סמנכ"ל לתכנון, פיתוח וטכנולוגיה (תפ"ט)  
מגזר תכנון סטאטוטורי ואיכות הסביבה

**התמונה הבאה - שינויים לתוכנית לפי סעיף 106 ב' לחוק התו"ב**

במסגרת ההתנגדויות לתוכנית הנדונה, רטי"ג הגישה בקשה, מסיבות סביבתיות, לשינוי קל בתוואי הקו. להלן השינויים שנעשו בקו הכחול :

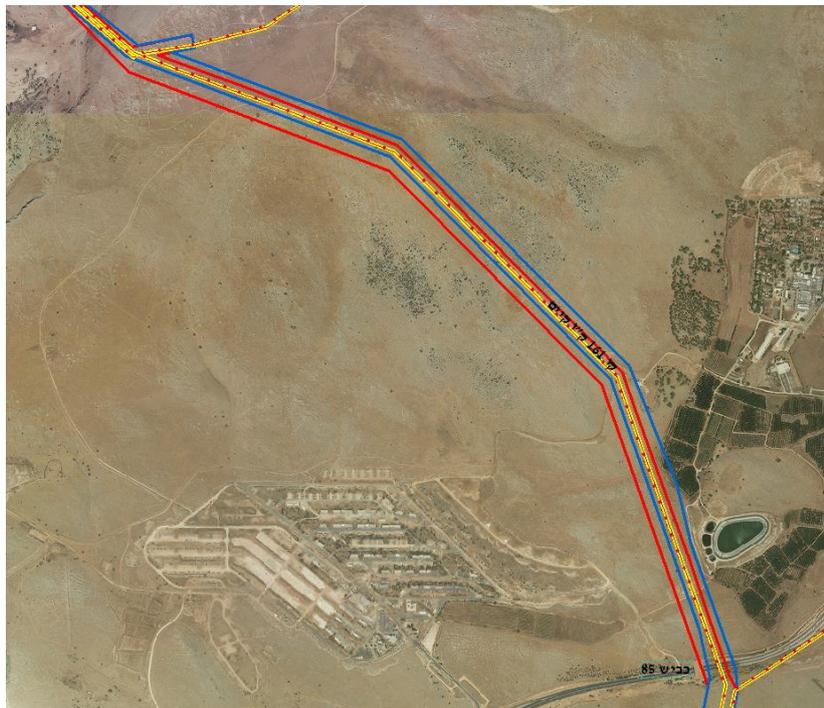
1. בשטח מצפון לרביד- הקו יתרחק מהקו הקיים ויוצמד לכביש 807 . בכך תימנע במידת האפשר הקמת עמודים בטופוגרפיה תלולה, דבר אשר יצריך חציבות רבות ושיקום נופי מורכב (ראו תרשים : אדום – תוואי פרוזדור מקורי, כחול – תוואי פרוזדור מתוקן)

השינוי המבוקש הראשון מצמצם את הבולטות החזותית של קו החשמל הנדון ומצמצם את הצורך בחציבות. השינוי המבוקש השני מאפשר בשלב התיכנון המפורט ובשלב ביצוע הקמת התוואי הסופי, לצמצם פגיעה פוטנציאלית בערכי טבע ונוף.
